Boletim Técnico
Assessoria Técnica Consumidor
Departamento de Suporte Técnico

KV-34FV250

Número	14/02
Data	26/11/2002

DICA DE CONSERTO
“ZUMBIDO” (HUM) NO AUDIO EM VOLUME BAIXO

SUFIXO 13

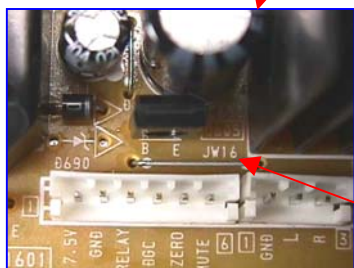
1) Certifique-se que a PCI GK é a de sufixo 13.

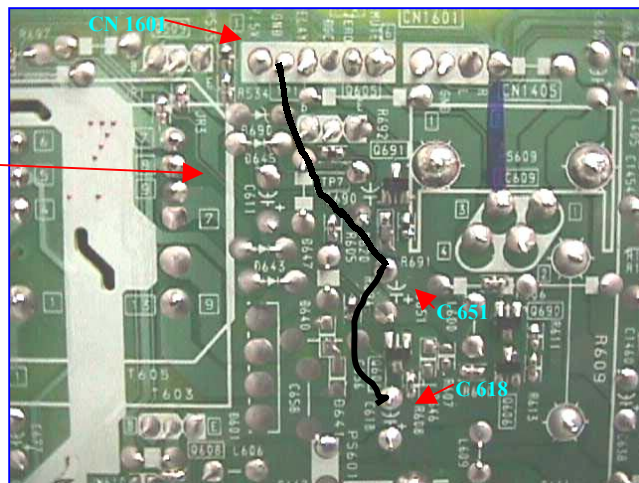
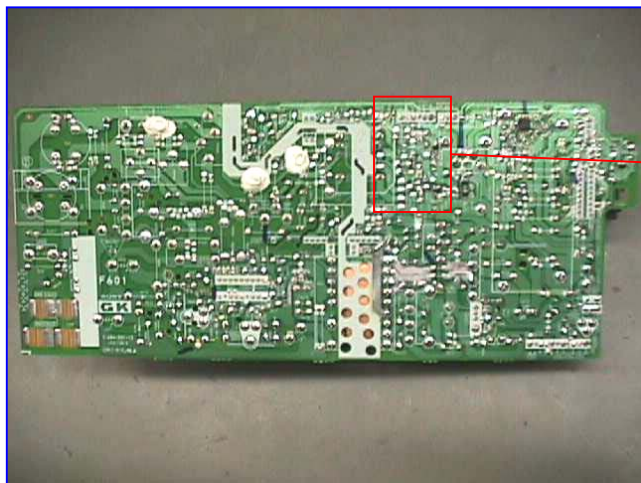
Deficiência de aterramento na PCI GK.

JW 16

JW 651

- 2) Retirar o jumper JW 16.
- 3) Retirar o jumper JW 651.
- 4) Acrescentar um jumper (pedaço de fio) do negativo do capacitor C651 para o negativo do capacitor C618 e para o pino 2 do conector CN 1601.

OBS: ESTA ALTERAÇÃO SÓ DEVERÁ SER EXECUTADA PARA AS PLACAS GK QUE TERMINEM COM O SUFIXO 13.
